【別紙】女川2号機 使用済燃料乾式貯蔵施設の設置に係る原子炉設置変更許可申請の補正の概要

＜乾式貯蔵容器の転倒イメージ＞

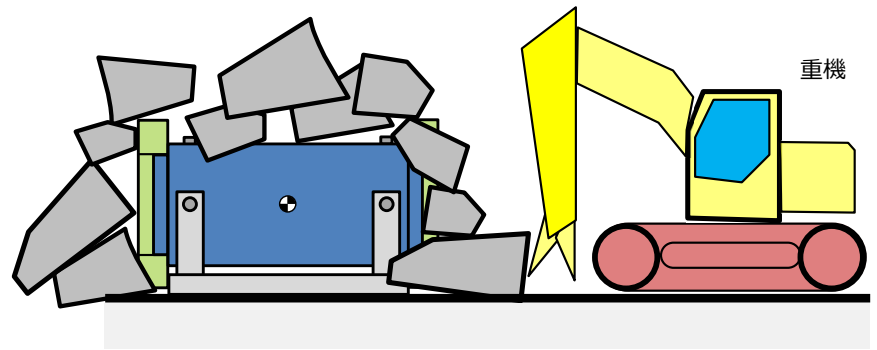
- 当社は、使用済燃料乾式貯蔵容器（以下、「乾式貯蔵容器」）について、審査ガイド※における「基礎等に固定せず、かつ、緩衝体の装着により乾式貯蔵容器蓋部が金属部へ衝突しない方法」による設置方式としている。
- **上記設置方式の採用にあたっては、乾式貯蔵容器の設置地盤に変位等が生じ、転倒や衝突を想定した場合でも、安全機能が損なわれないことが必要となるため、同内容を明確化した。**
- **加えて、使用済燃料乾式貯蔵建屋（以下、「乾式貯蔵建屋」）が崩壊した場合の応急復旧（重機を使用したがれき除去等）の手順を整備することとした。**
